Emne: Høringssvar: Grønttorvsområdet tillæg 2 - lokalplanforslag med kommuneplantillæg (2014-0065894).
Afsender: Gitte Madsen

Høringssvar fra energinet.dk til lokalplanforslag nr. 462-2 'Grønttorvsområdet tillæg 2'

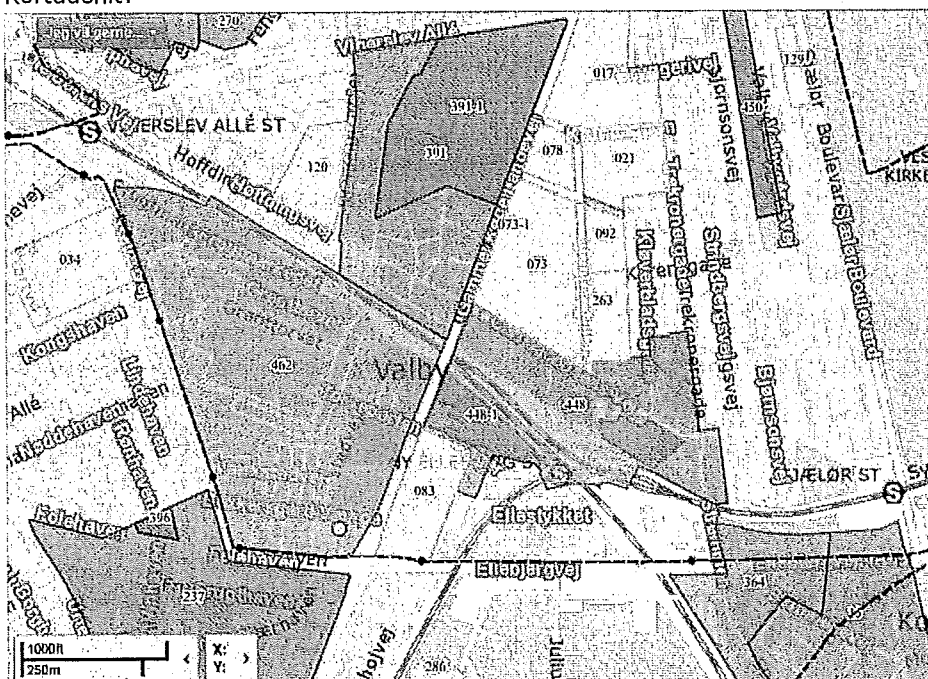
Energinet.dk har følgende bemærkninger i forhold til eltransmissionsnettet: Af kortudsnittet på næste side ses vores elanlæg for området ved Grønttorvet. De sorte stiplede linjer illustrerer vores 132 kV kabelanlæg. Kablet ligger langs planområdet '462' (vist med rød transparent farve) på den både den vestlige og sydlige side og det er vores linje fra H. C. Ørstedværket til Vigerslev, HK1241. Kablet er en vigtig forbindelse i forhold til, at kunne forsyne Københavnsområdet med el.

Forsigtighedsprincippet siger bl.a., at nye boliger og institutioner, hvor børn opholder sig, ikke bør opføres tæt på eksisterende højspændingsanlæg. Begrebet "tæt på" kan ikke defineres generelt, men må afgøres i den konkrete situation ud fra en vurdering af den konkrete eksponering af magnetfeltet. Forsigtighedsprincippet henvender sig således både til plan- og byggemyndigheder og til ejere af højspændingsanlæg. Energinet.dk ønsker forsigtighedsprincippet fulgt ved plan-/anlægsarbejde og anbefaler, at man følger *Vejledning i forvaltning af forsigtighedsprincippet ved miljøscreening, planlægning og byggesagsbehandling*. Vejledningen er udgivet af Elbranchens Magnetfeltudvalg i samarbejde med Kommunernes Landsforening – se venligst denne vedhæftet.

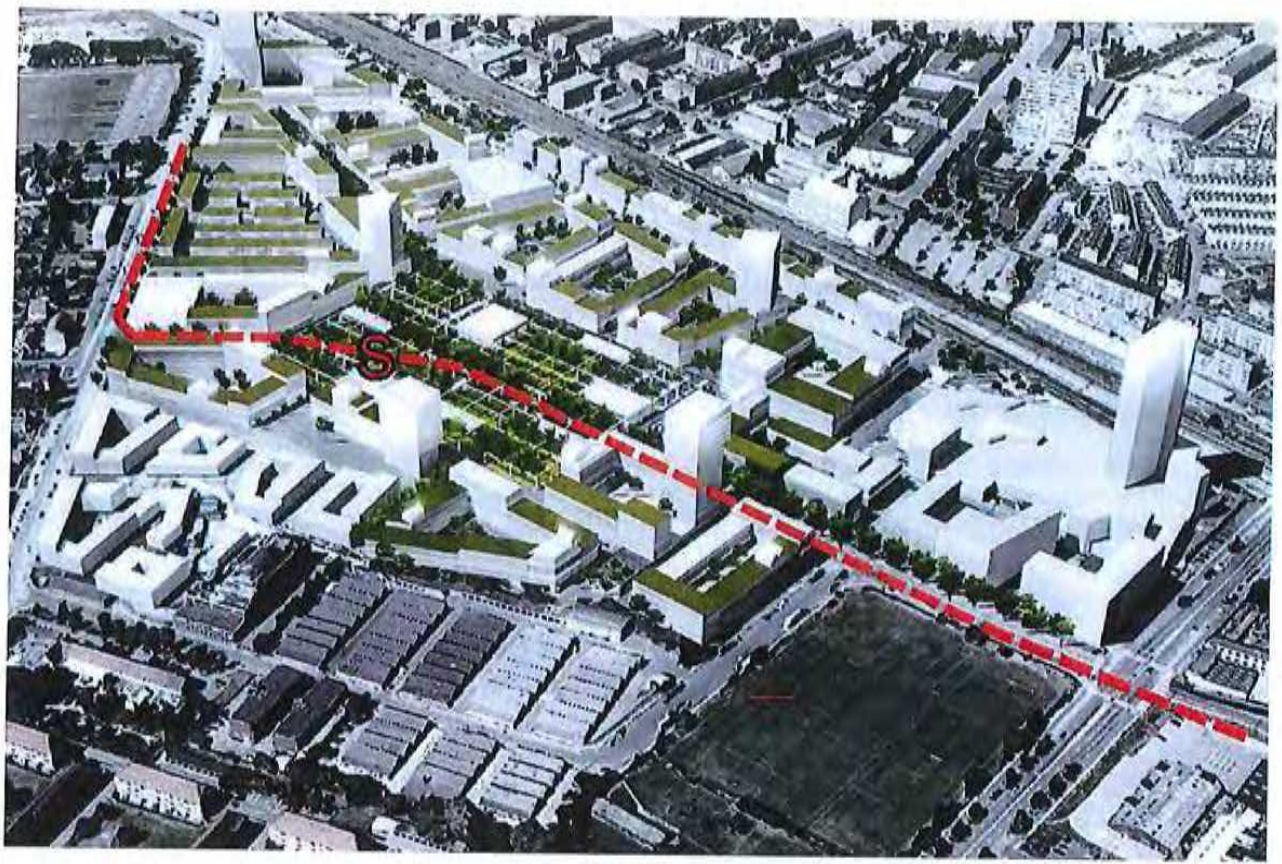
Jeg er af den opfattelse, at den rigtige løsning på dette problem er at lægge den foreslåede letbane fra Glostrup station til Ny Ellebjerg/evt. Lufthavnen gennem den nye bebyggelse og dermed yde en hurtig forbindelse til Ny Ellebjerg station mod øst og mod Hvidovre Hospital, Glostrup mm. mod vest. (se illustration)

Der bør tages højde for letbanens reservation på side 44, i udsnit A, Torveporten samt udsnit B, Retortvej; den bør være omtalt i afsnittet om trafik på side 9-10, ligesom den bør være tydeligt indarbejdet i samtlige bebyggelsesplaner for området.

BYGGEFELT 5.1

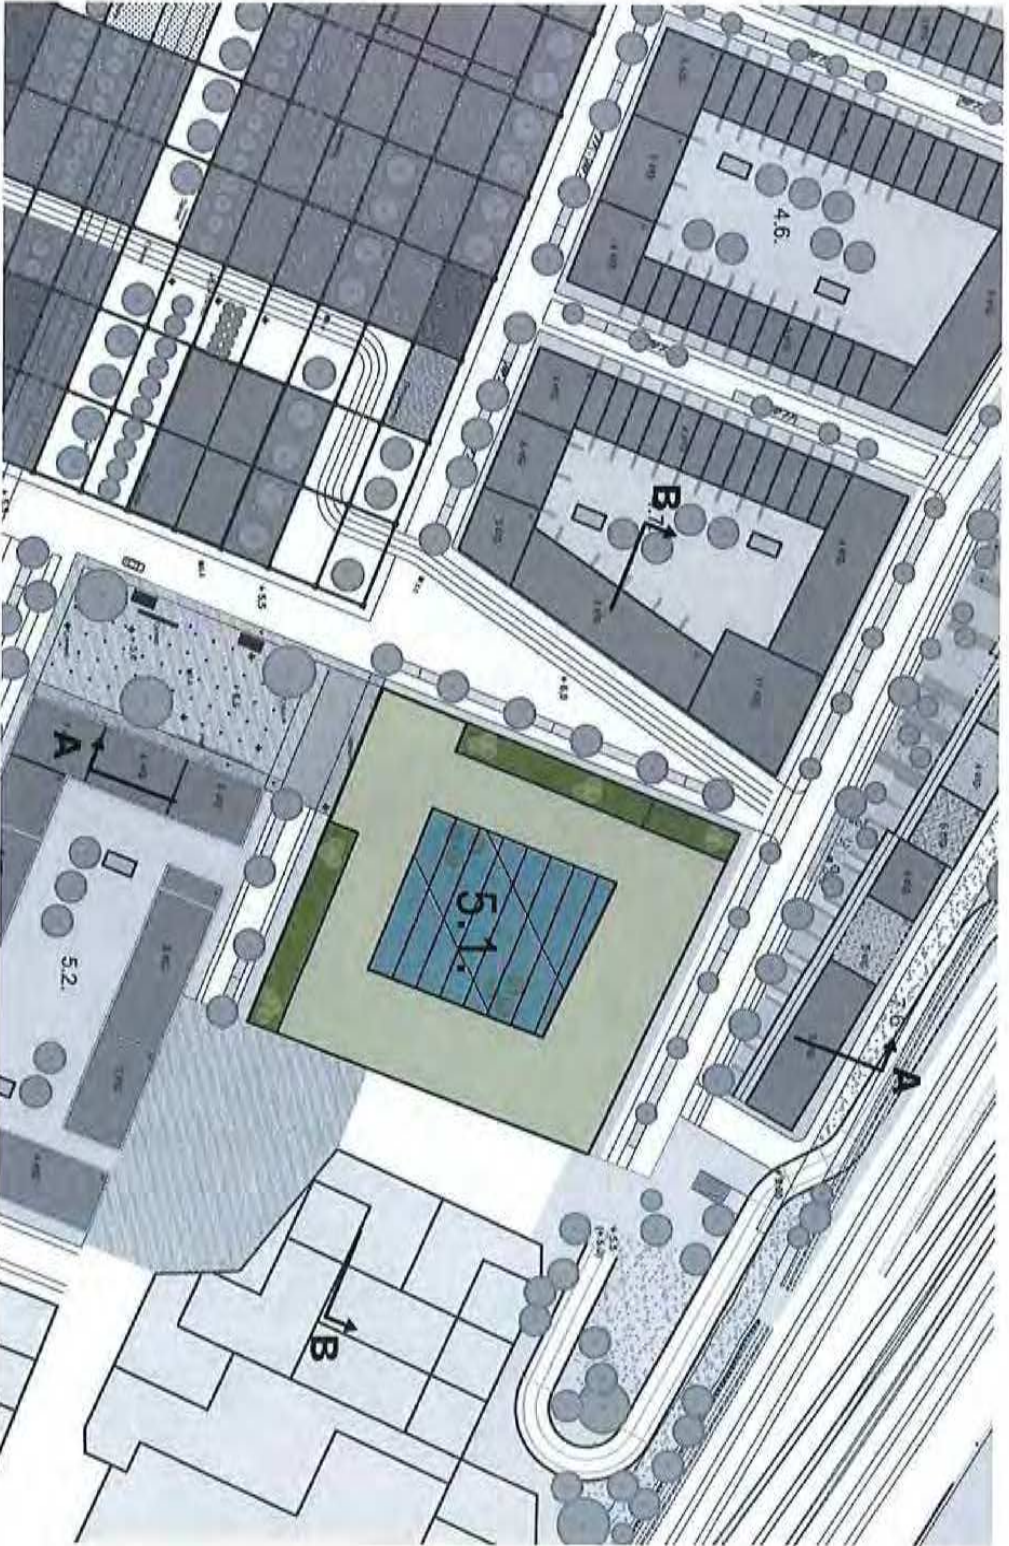
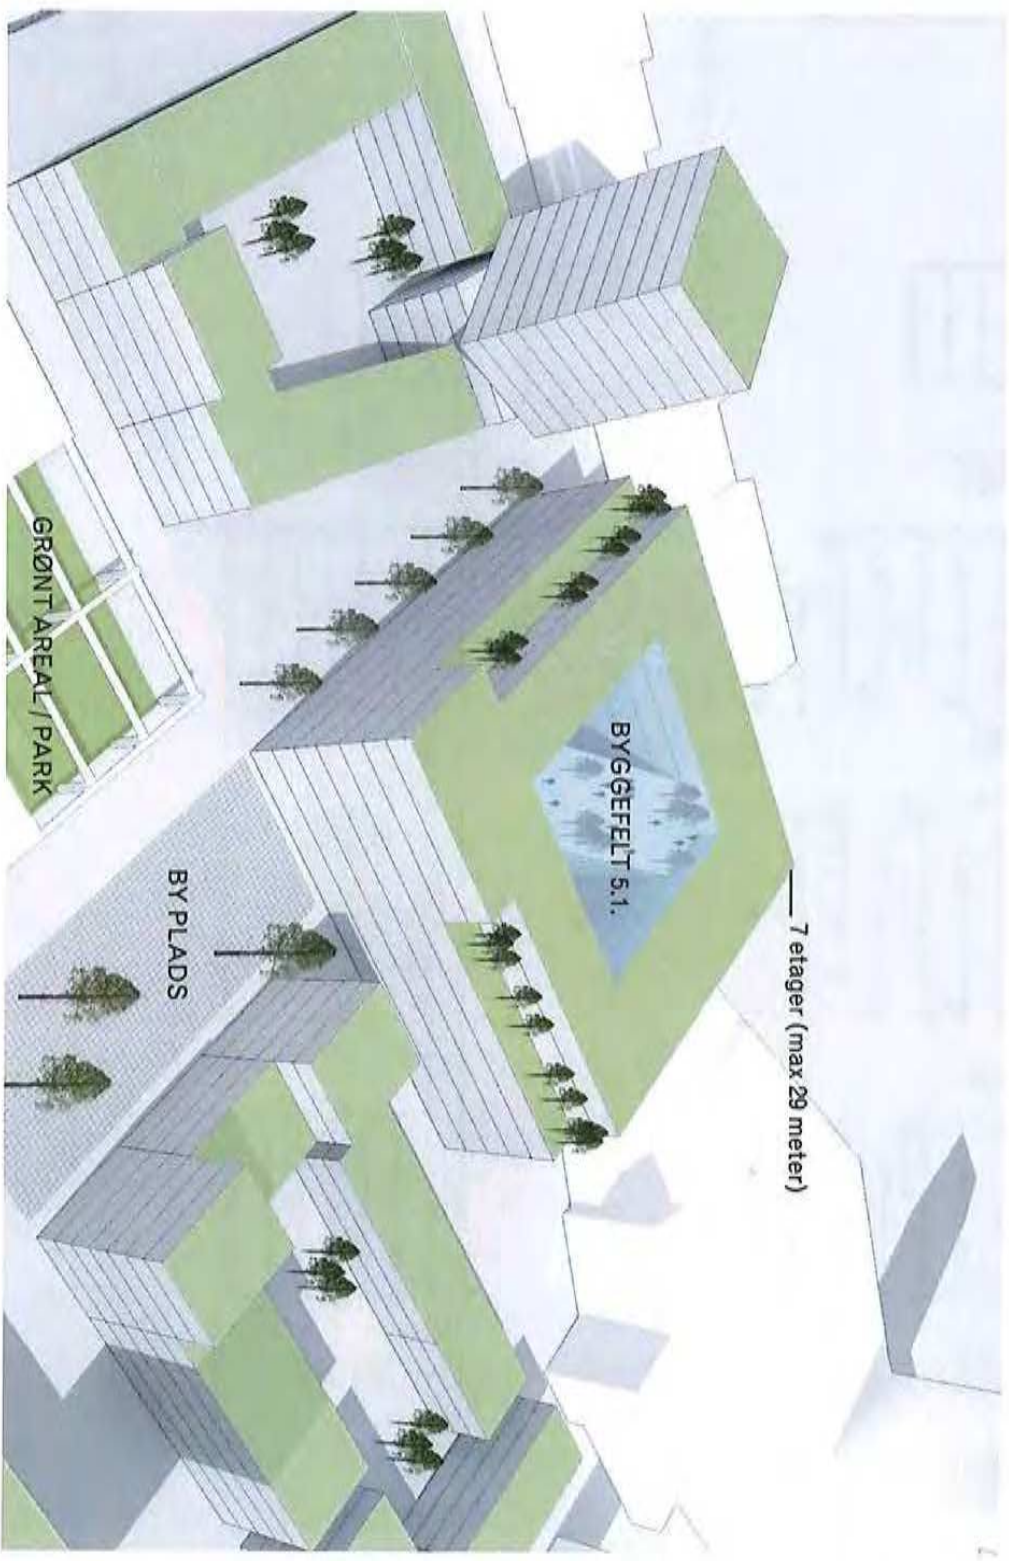
Lokalplanen er bygningsfelt 5.1 læst til max 7 etager med en max højde på 24 meter. Dette lokalplanskrav ønsker vi at ændre til max 7 etager med en max højde på 29,0 meter, svarende til 7 etager x 4,0 meter pr. etage plus 1 meter til tagafslutning. I nærværende lokalplan er der regnet med ca 3,2 meter pr etage svarende til et typisk boligbyggeri.

Konsekvenserne af den foreslåede lokalplansændring vil på ingen måde påvirke naboområde iht højdegrænseplanen. Jvf illustrationer sider 4 og 5.

BYGGEFELT 5.1 - SNIT AA

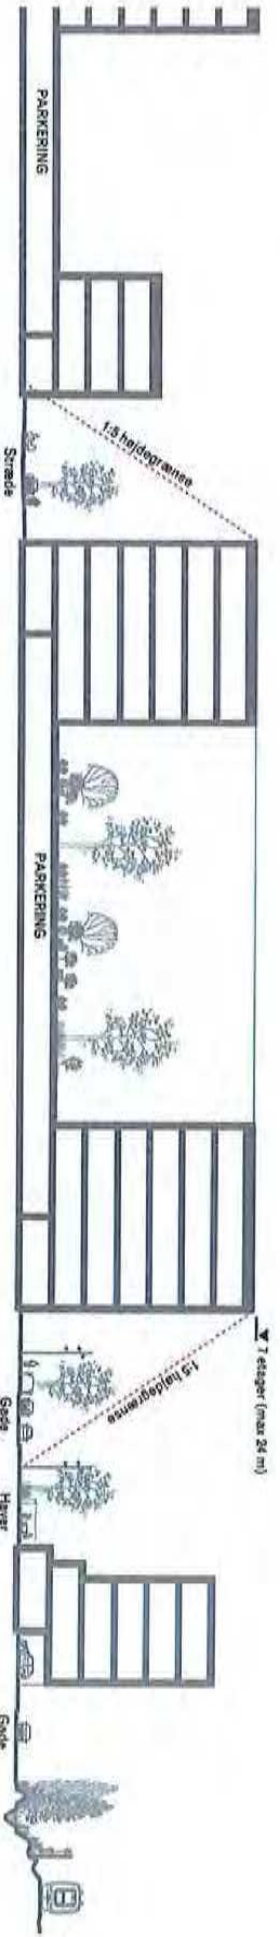
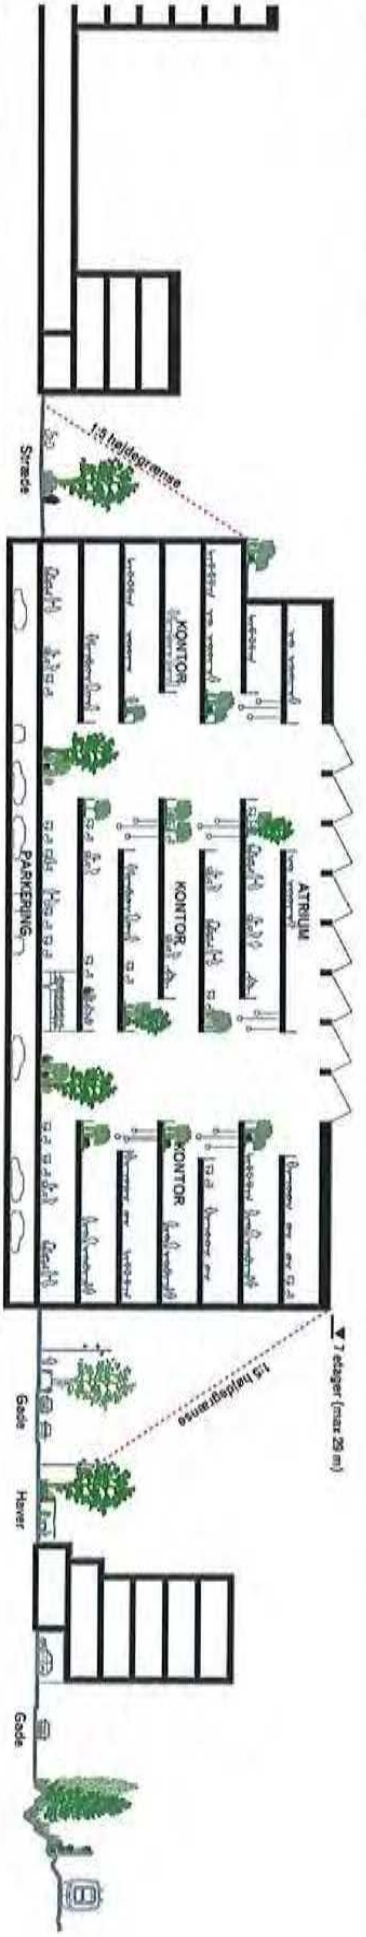
Snit AA / 1:500 - viser hvordan nuværende lokalplan hvor etagehøjden er på 3,2 m.

Snit AA / 1:500 - viser hvordan en fremtidig situation hvor etagehøjden er 4,0 m.

BYGGEFELT 5.1 - SNIT BB

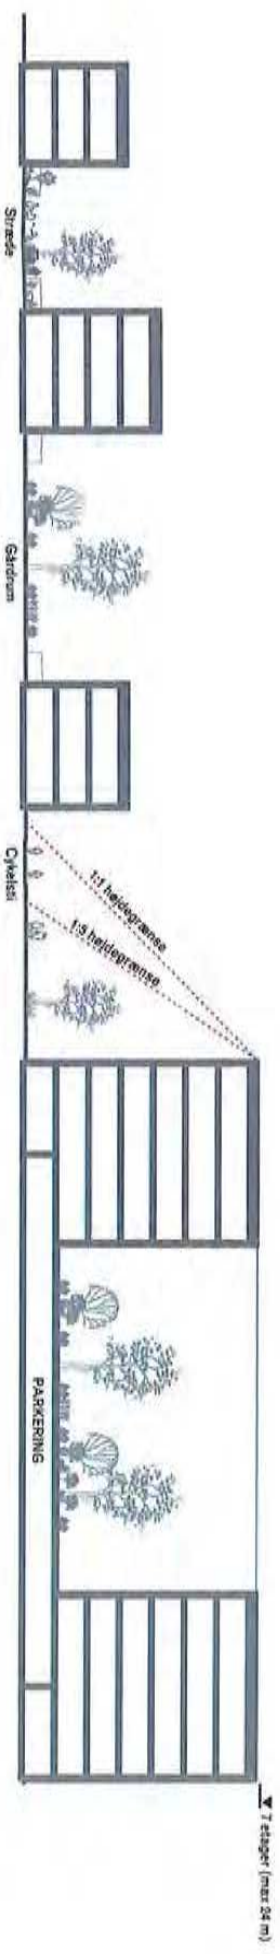
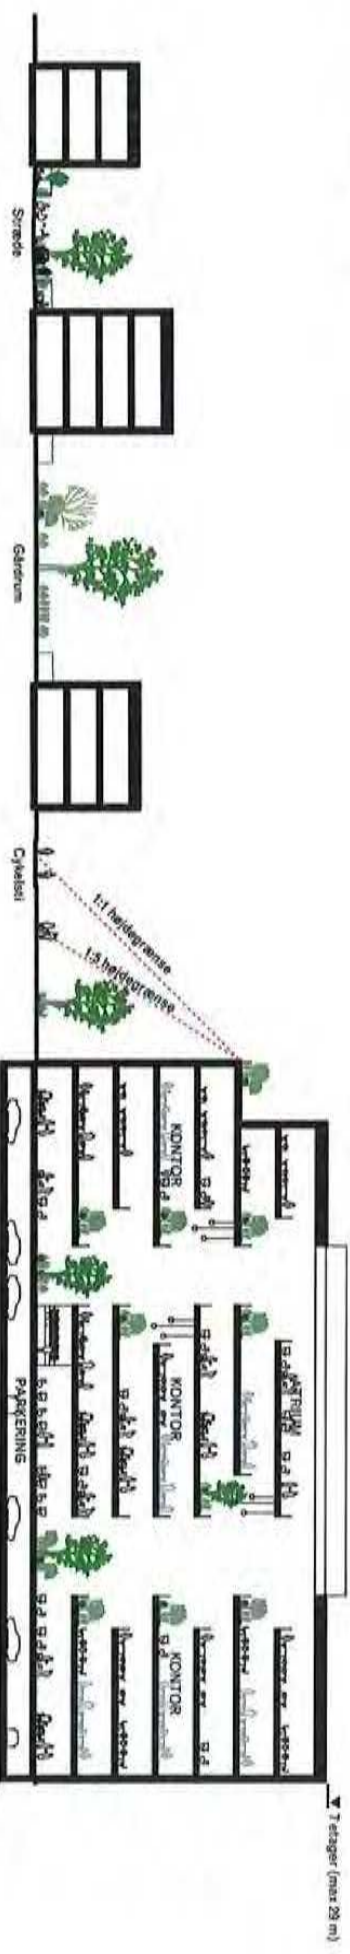
Snit BB/ 1:500 - viser hvordan nuværende lokalplan

Snit BB / 1:500 - viser hvordan en fremtidig situation hvor etagehøjden er 4,0 m.

Figur 6 Permanente og midlertidige ekspropriationer ved bro på dæmning.

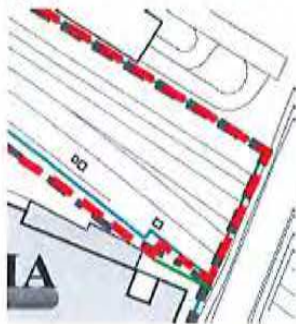
Det mest præcist beskrevne arealbehov til den niveaufri skæring fremgår af Banedanmarks Miljøredegørelse, se vedhæftede tegning 1. Derudover skal der fortsat reserveres plads til et ekstra spor for Øresundsbanen ved Ny Ellebjerg station samt under broen, der bærer Gammel Køge Landevej, en lille etape af "den grønne linje" der indgik i lokalplan 462 som grænse mellem IIA og VIA.

Lokalplangrænsen mellem område VIC og IF skal derfor rettes således:

På midterstykket skal grænsen ligge mellem det turkise arbejdsareal og den lilla bane-adgangsvej. Vi tager som udgangspunkt at den allerede er indtegnet sådan på lokalplanens tegningsmateriale, ellers skal den justeres.

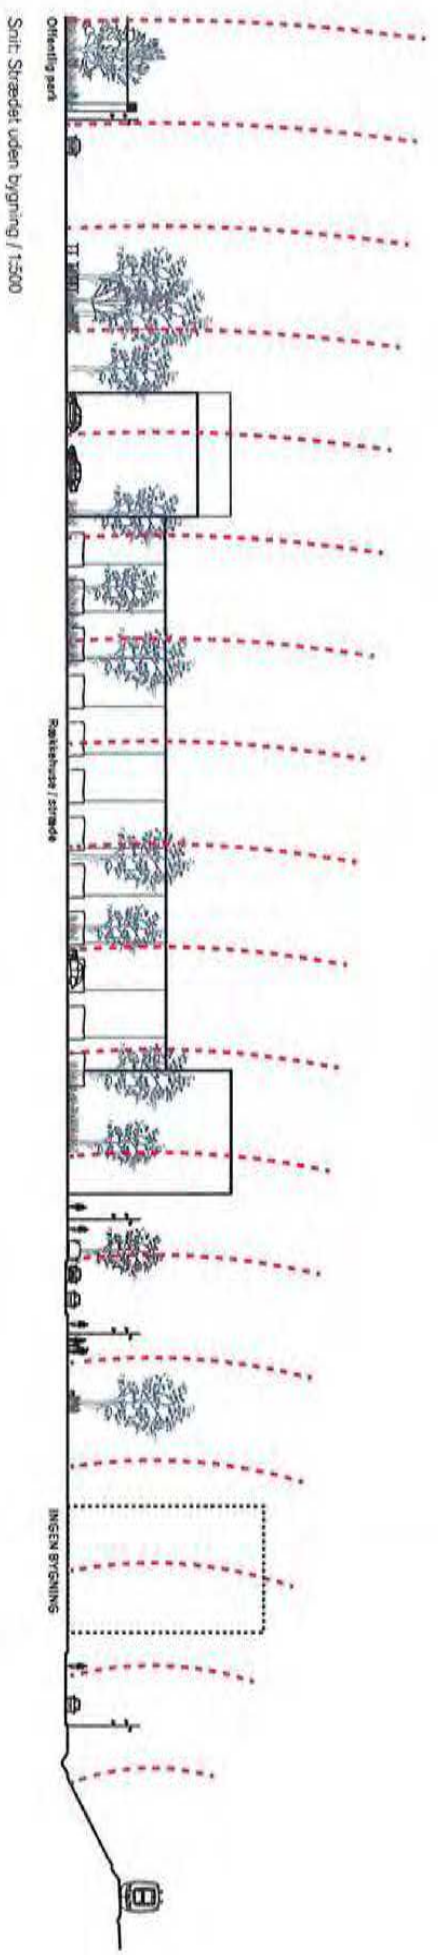
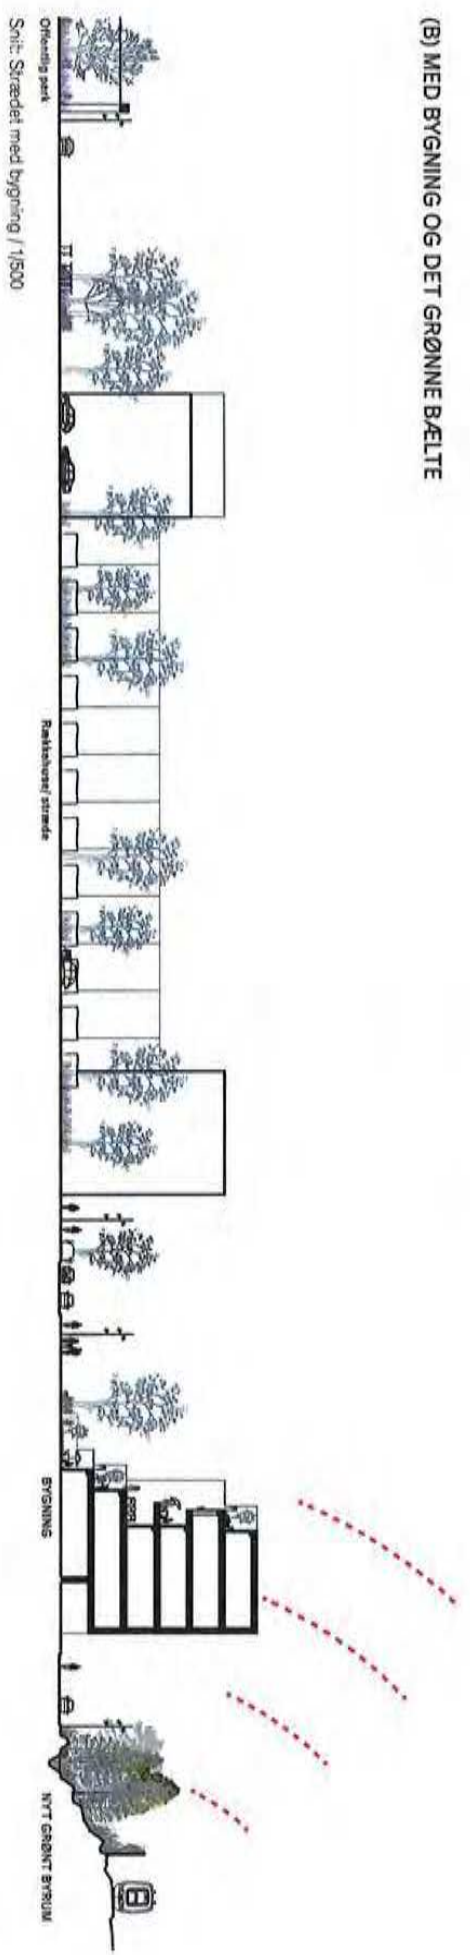
En fremtidig situation med DSB bygning (8 m o.t.) vil betyde, at karrfæbyggelsen, ydre og
fratarrealer vil være beskyttet mod støj.
